Saksnr: 2026/34583-5  
Saksbehandlar: Bjørnar Tjøflot

**Høyringsuttale til nye Dyrstad kraftverk i Bremanger kommune**

Figur 1: kartutsnitt som viser nedbørsfeltet til omsøkt kraftverk. Raude strekar og punkt er nye tiltak. Kjelde: figuren er henta frå konsesjonssøknaden.

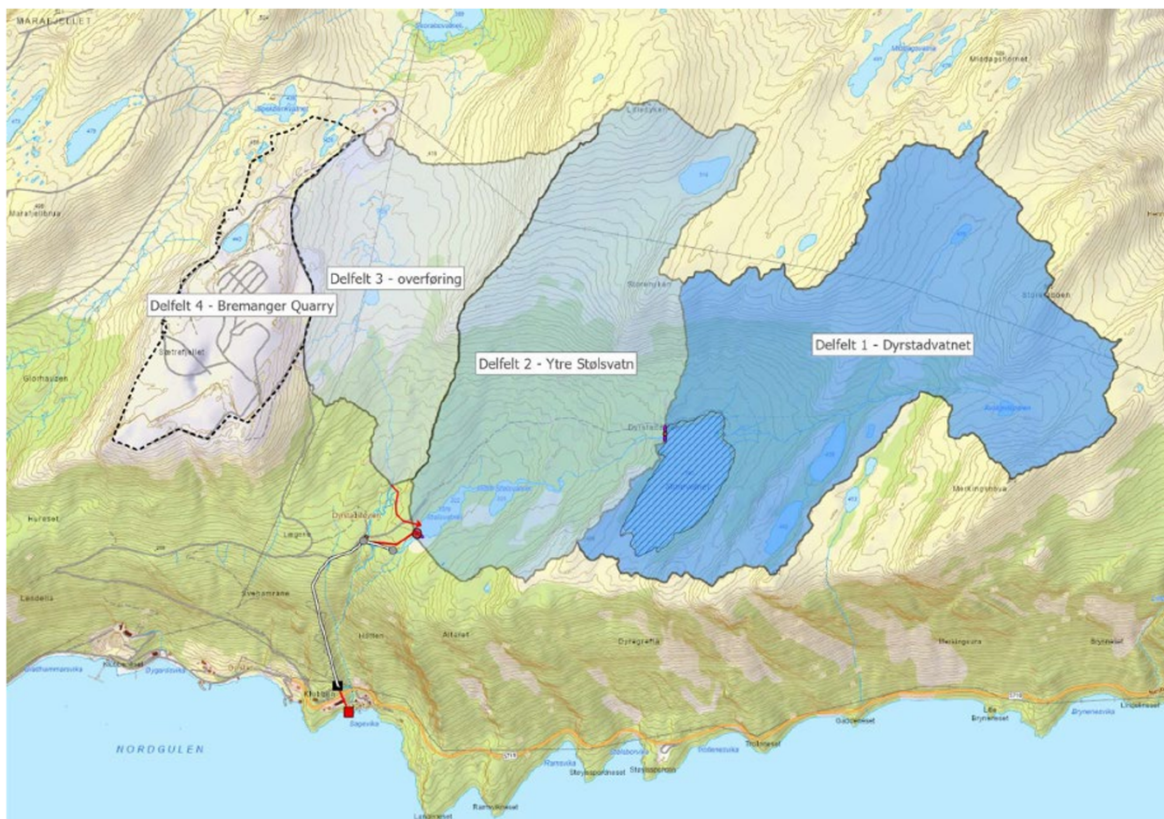
Elveløpa er klassifiserte med «God» økologisk tilstand. Fylkeskommunen ber NVE vurdere om dei omsøkte endringane, særleg redusert vassføring på 2 200 meter av vassdraget, kan medføre risiko for forringing av denne tilstanden, og om tiltaket er i samsvar med krava i vassforskrifta. Det er registrert aure i tiltaksområdet, men det er ikkje gjort fiskefaglege undersøkingar som dokumentere bestandsstatus for denne. Det bør etter fylkesdirektøren sitt syn vurderast om det skal stillast krav til fiskefagleg undersøking.
